Dodatek č. 2 ke Smlouvě o dílo ze dne 13. 11. 2023

Shora uvedené smluvní strany se dohodly na uzavření dodatku č. 2 (dále jen „dodatek“) ke Smlouvě o dílo ze dne 13. 11. 2023 ve znění dodatku č. 1, která byla uzavřena se zhotovitelem jako vybraným dodavatelem veřejné zakázky nazvané: **Oblastní nemocnice Jičín – NOVÝ ZDROJ KYSLÍKU – stavební práce** (dále jen „veřejná zakázka“).

Oblastní nemocnice Jičín - NOVÝ ZDROJ KYSLÍKU - stavebních práce

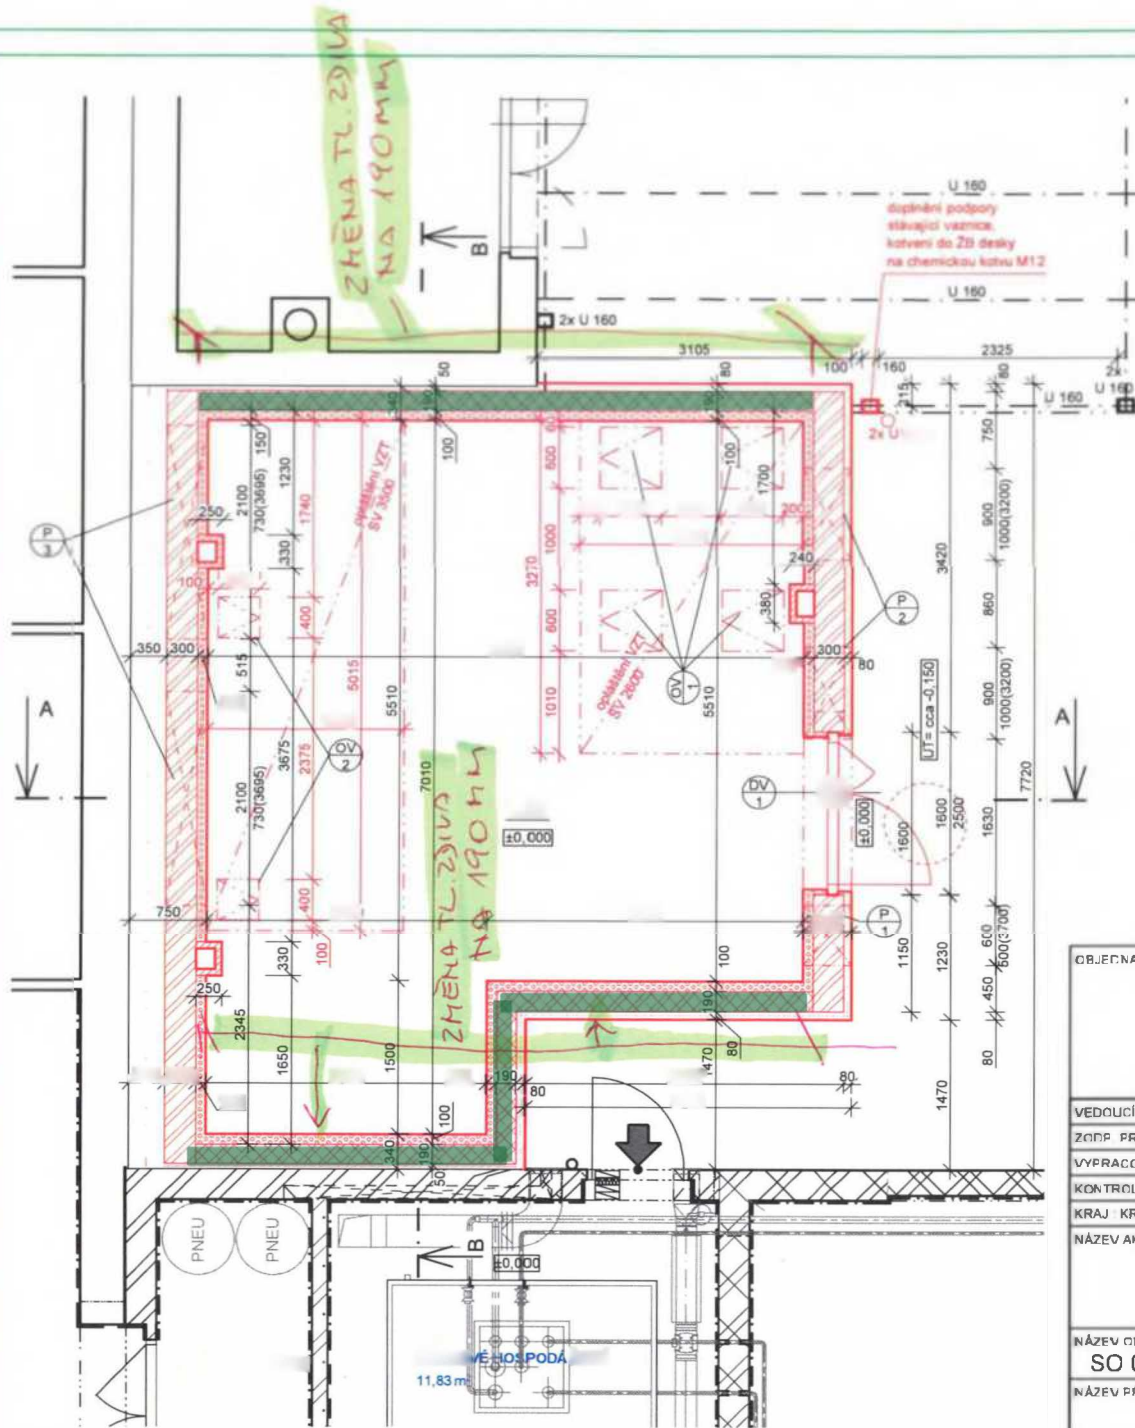
ZL005 - Změna zdiva

1	K	311236101	Zdivo jednovrstvé zvukově izolační na cementovou maltu M10 z cihel děrovaných do P15 tl 190 mm	m2	67.326	1,624.50	109,371.09	SOD
---	---	-----------	--	----	--------	----------	------------	-----

2	K	311236151	Zdivo jednovrstvé zvukově izolační na cementovou maltu M10 z cihel děrovaných přes P15 do P20 tl 300 mm	m2	-65.366	2,878.50	-188,156.03	SOD
---	---	-----------	---	----	---------	----------	-------------	-----

SAVÍ VZDUCHU PRO
KOMPRESORY

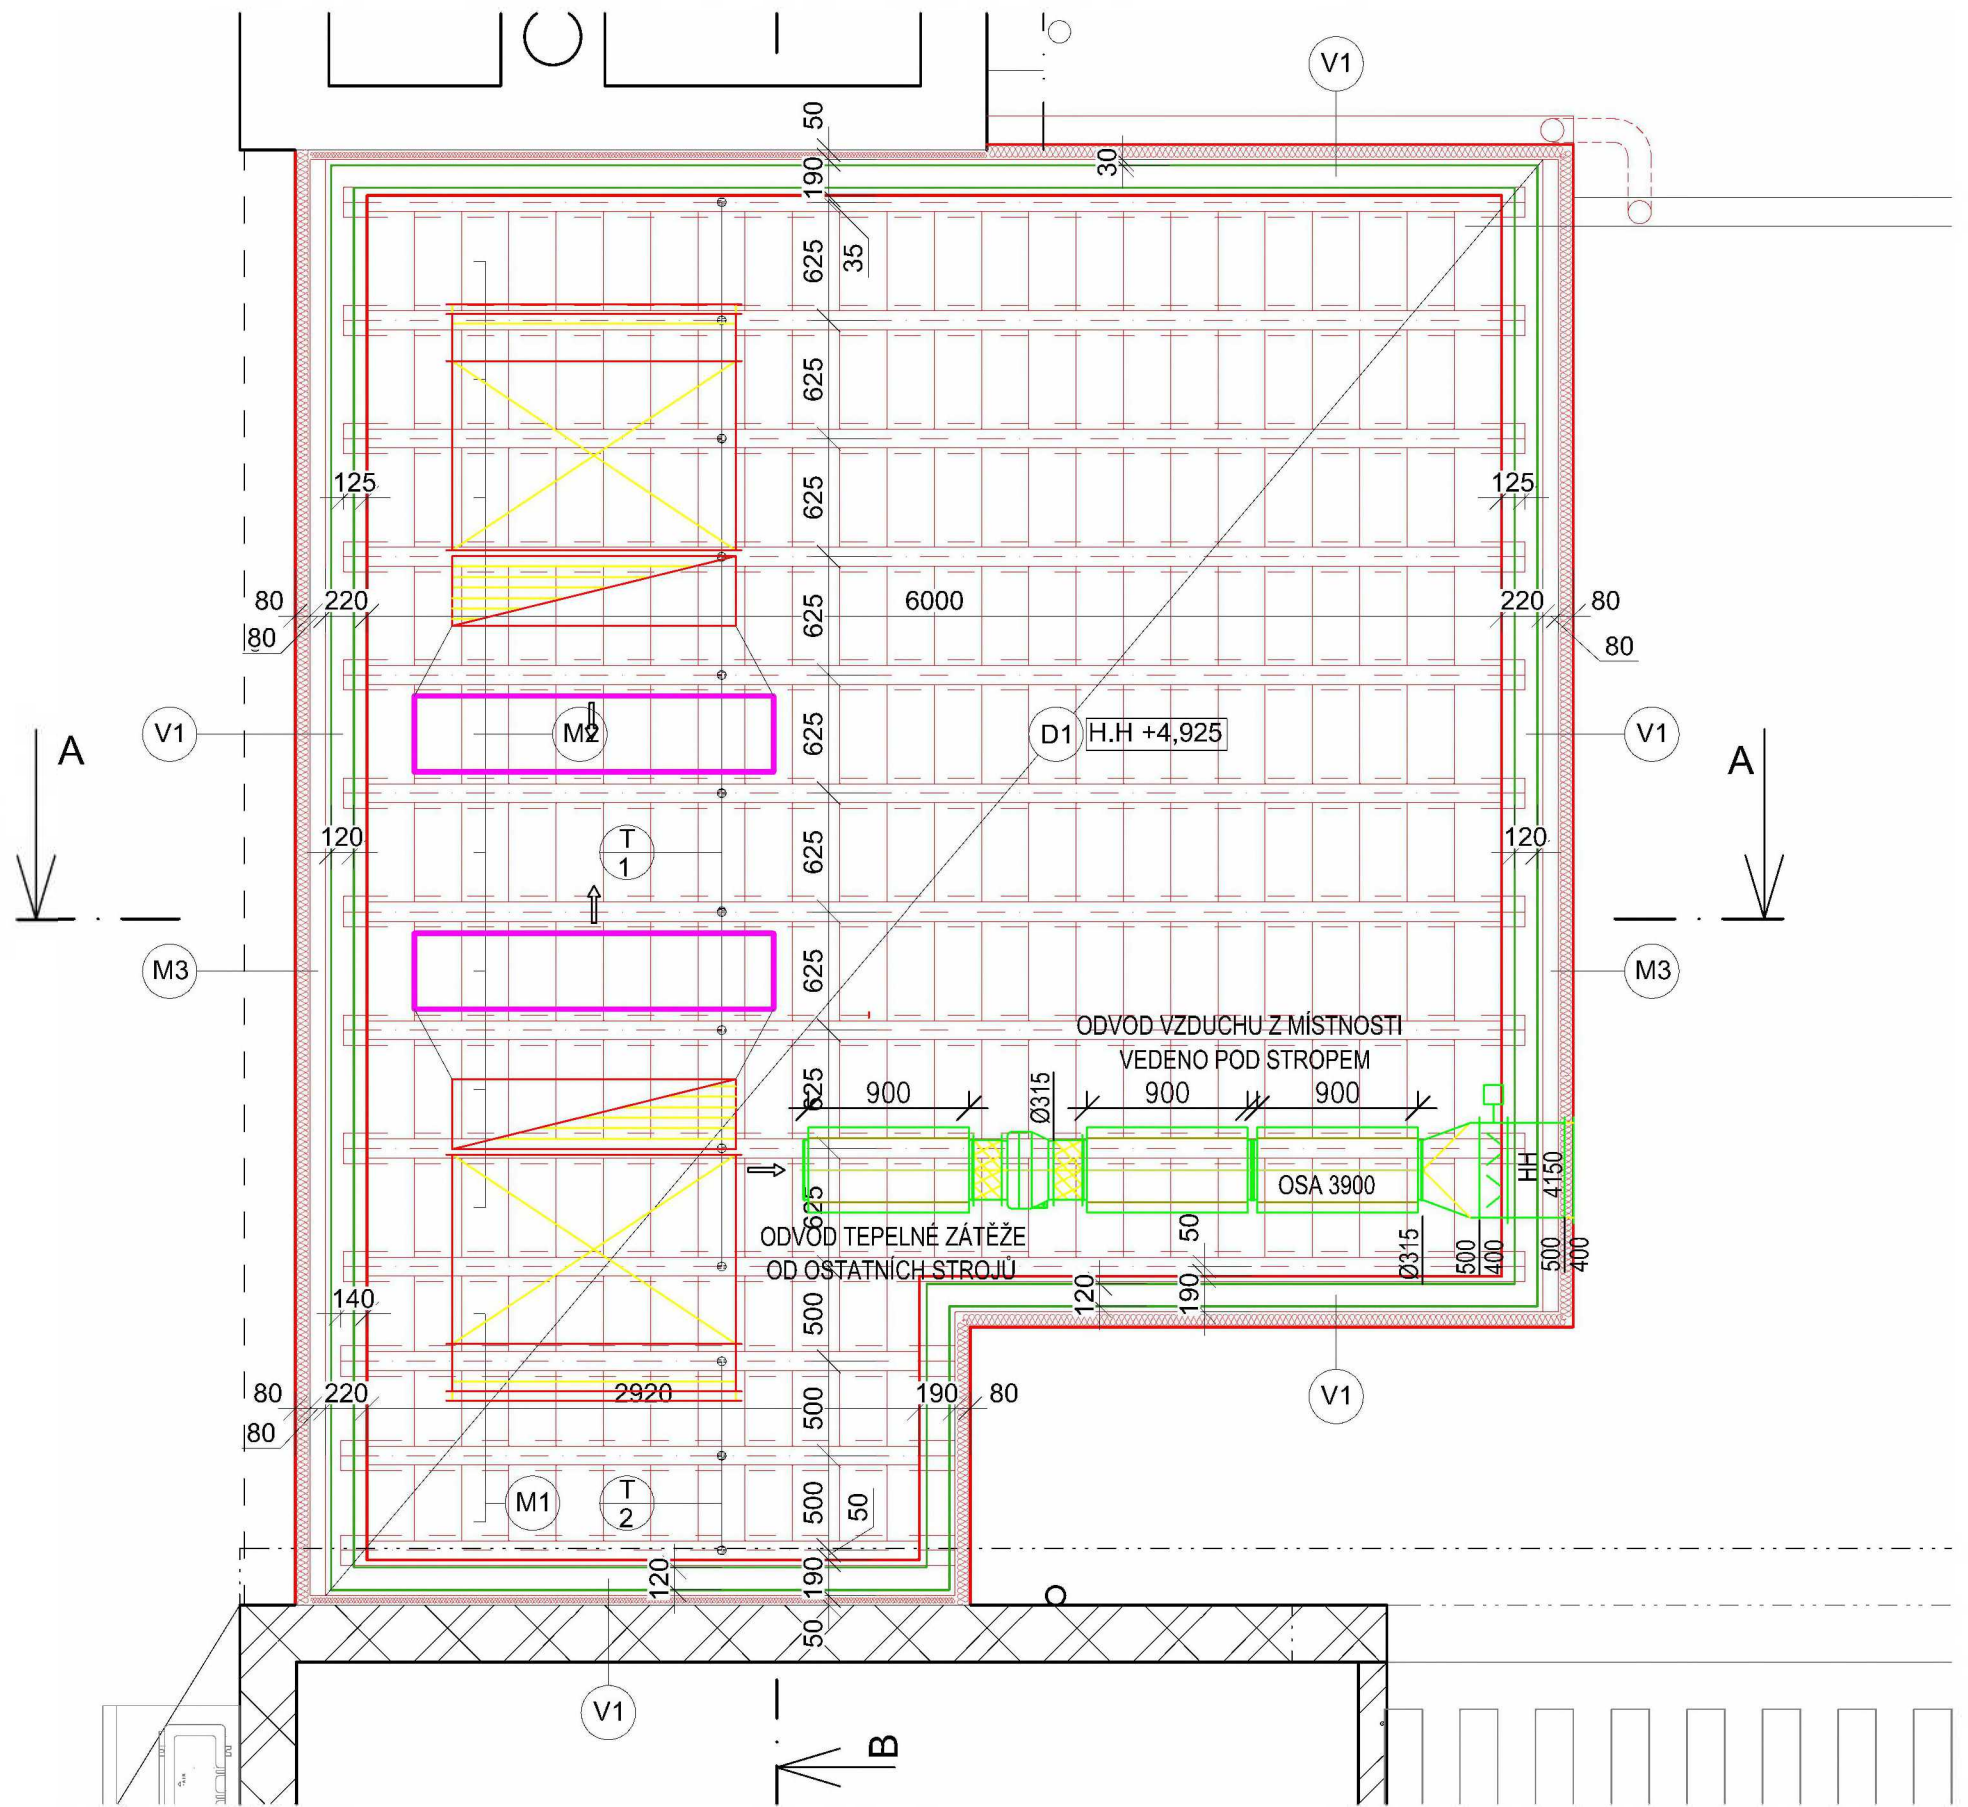
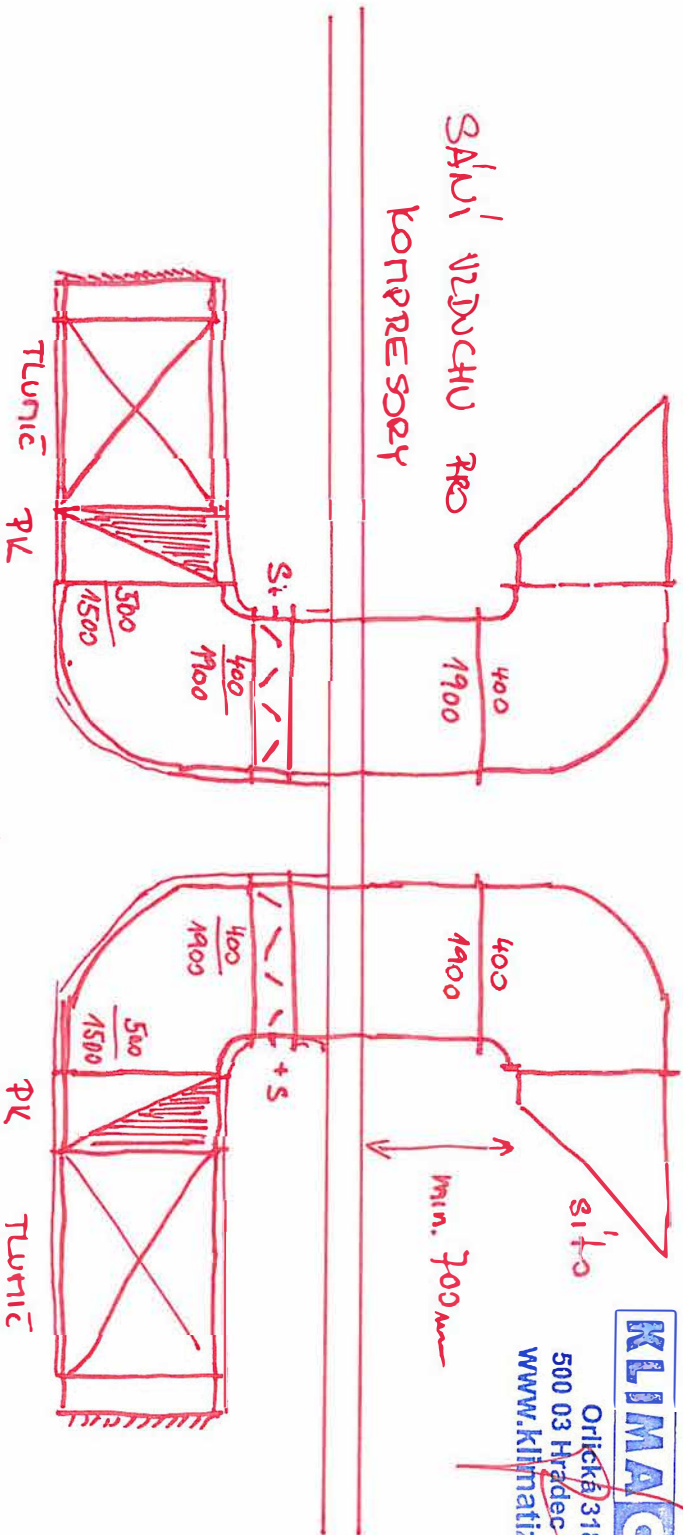
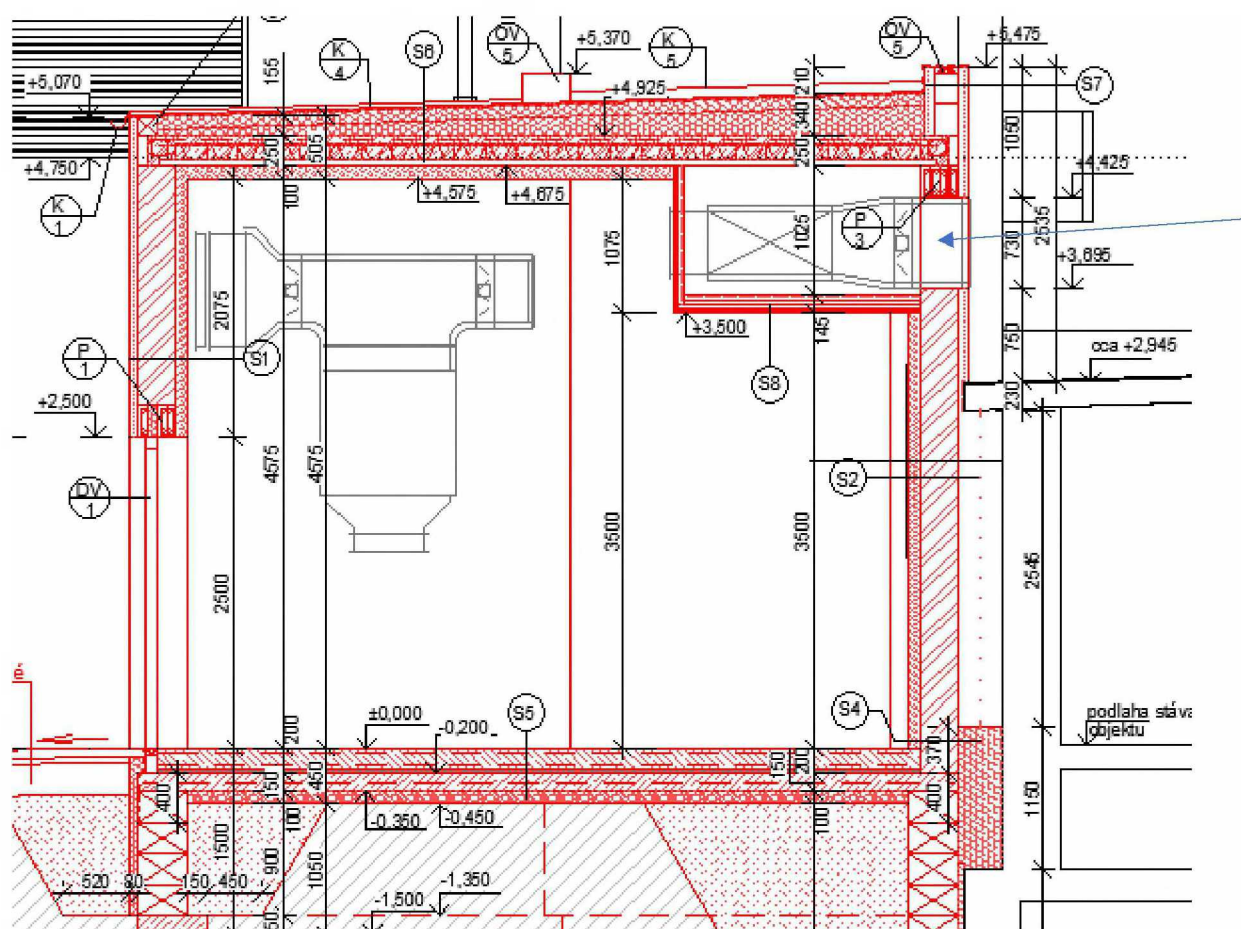
Změna nasávacích otvorů

1 Technický popis změny:	
1.1 Popis původního řešení: Vyvedeno bokem nad střechu sousedních garáží.	
1.2 Popis nového řešení: Vyvedeno nad střechu vlastního objektu.

2 Zdůvodnění změny:	
Z důvodu zjištěných při realizaci bylo nutno změnit vyvedení VZT nasávacího potrubí. Projektovaná výška nad atikou sousední budovy neodpovídá skutečnosti. Z tohoto důvodu bylo nutné provést přesun otvorů pro VZT do stropní konstrukce. Odosuhlaseno zápisem v KD 12.6.1	
Jedná se o změny, jejíž potřeba vznikla v důsledku okolností, které zhotovitel jednající s náležitou péčí nemohl předvídat. Změna nemění celkovou povahu veřejné zakázky.

Šachta
↑
ZASTRANA
PŮVODNÍ ŠACHTA

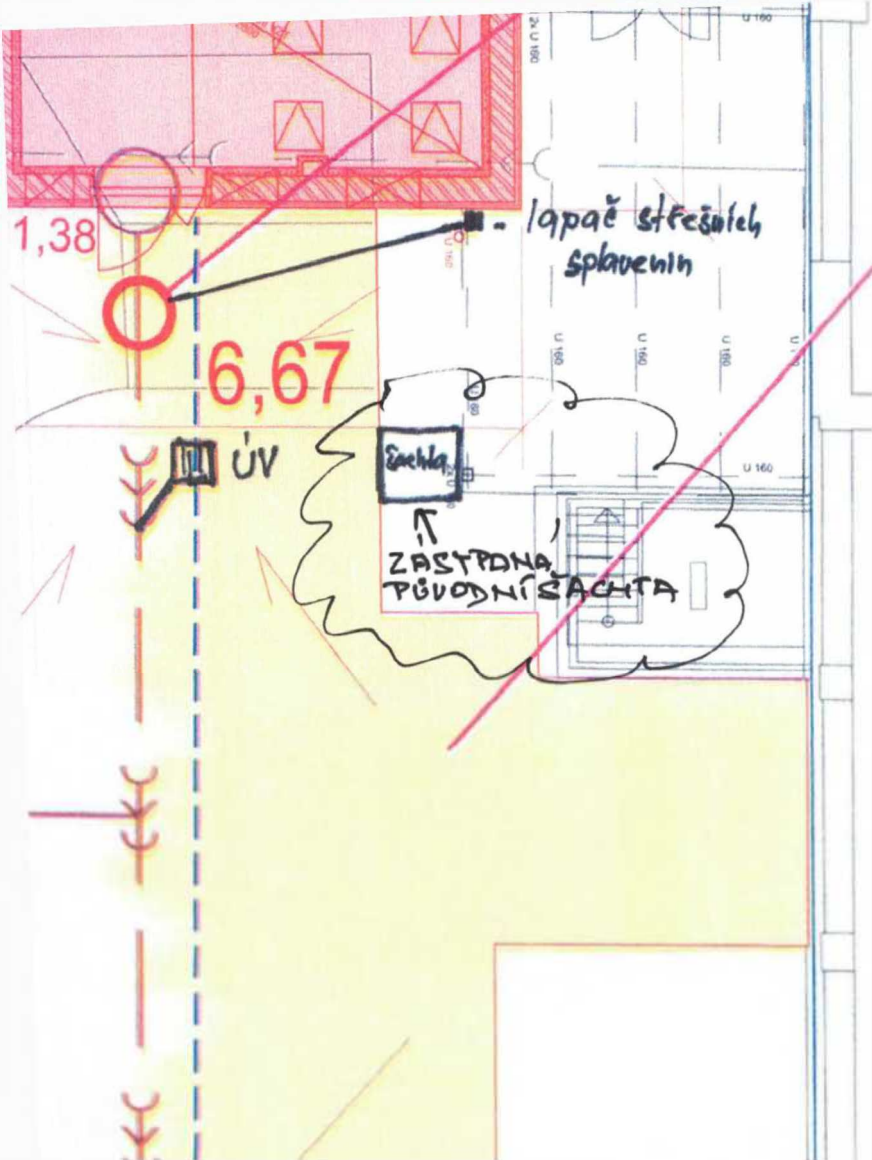
Zásyp stávající šachty

Zásyp stávající nefukční jímky.

Při realizaci byla objevena stávající nefukční jímka. Z důvodu že zpevněná ploch abude sloužit k návozu nafty do sousedního objektu byla jímka azasypána a zabetonována, aby nedošlo k možnému propadu těžkých vozidel.
